Gumeno-metalni zglob ležaja zadnje osovine

febi br. 21174

Uporedni br. 204 352 00 27

odgovara za tipove vozila:
Mercedes-Benz C Class (202, 203 i 204),
E Class (207, 211 i 212), S Class (221) i ostale modele

2 Modifikovana verzija

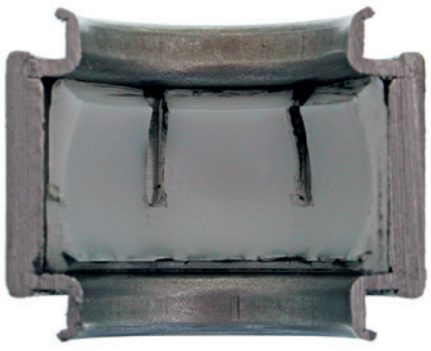
Lupanje ili škripa koji se javljaju u delu zadnje osovine tokom vožnje.

Vek trajanja zgloba, je zbog samog dizajna, kratak u uslovima loših uslova puta i loših vremenskih prilika. Originalna verzija (201 352 00 27) ima kanal za podmazivanje u unutrašnjem plastičnom prstenu (slika 1). Ovaj kanal nije dovoljan za potpuno i ravnomerno podmazivanje zgloba, što dovodi do rada zgloba na suvo trošenja materijala. Mercedes-Benz je povukao ovaj deo i zamenio ga.

febi bilstein, preporučuje korišćenje zgloba febi 21174 (204 352 00 27). Ovaj modifikovani zglob koristi umesto jednog, nekoliko kanala za podmazivanje, što osigurava konstantno prisustvo masti , čime se produžava radni vek dela.
